Oppdragsgiver: Statkraft Energi AS
Oppdragsnr.: 52504043 Dokumentnr.:N007-KU

Til: Statkraft Energi AS
Fra: Norconsult
Sted, dato: Kjørbo, Sandvika / 2025-12-05
Kopi til: -

Nore Redesign – Norconsults vurdering av enkelte høringsuttalelser

Figur 8. Nordvendt strandlinje ved Nore Camping på befaringsdag 03.11.2025.

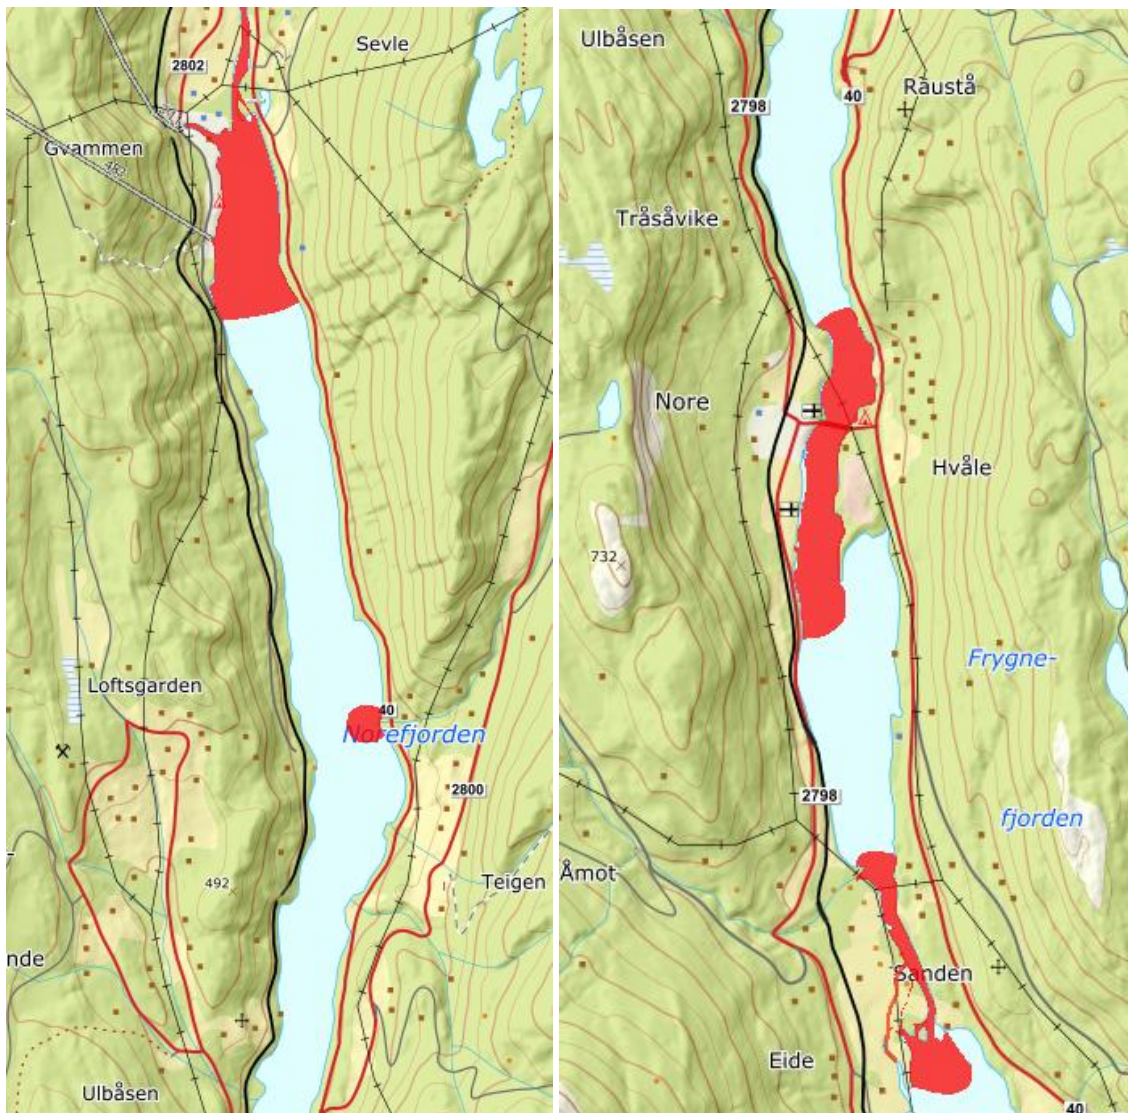
Statkraft: Kan Norconsult vurdere nærmere hvordan Norefjord camping kan bli påvirket som følge av pendling og høyere vannstands nivå i Norefjorden ved utbygging av alternativ 1?

Campingplassen med hytter, oppstillingsplasser og fellesanlegg, ligger på en kotehøyde som i dag er minimum 1 m høyere enn normalvannstanden i Norefjorden. En økning i vannstandspendling og inntil 0,4 m større utslag i vannstanden som følge av effektkjøring ved Nytt Nore kraftverk, vurderes å ikke føre med seg negative innvirkninger for campingplassen. Det vil fortsatt være god frihøyde langs strandlinjen, slik at det ikke forventes noen forverring som følge av bølgeoppkylling og drivende is. I dagens situasjon er det antydninger til at det er etablert en liten erosjonskant noe over nivået for dagens vannlinje (Figur 8), og det kan ikke utelukkes at denne erosjonskanten kan bli noe påvirket og endret i framtiden. Eventuelle endringer ventes å bli små. Under flomforhold forutsettes det at det ikke vil foregå effektkjøring og dermed blir det heller ikke økt vannstandsutslag i dette tidsrommet, da regulanter er pålagt å i størst mulig grad begrense konsekvensene som følge av flom i regulerte vassdrag. Det forventes derfor ingen økning i flomvannstandene som følge av utbyggingsalternativ 1. Den økte slukeevnen for Nytt Nore kraftverk vil heller kunne bidra positivt til å dempe flomtoppene ved å øke produksjonen i forkant av prognoserte flommer i framtiden.
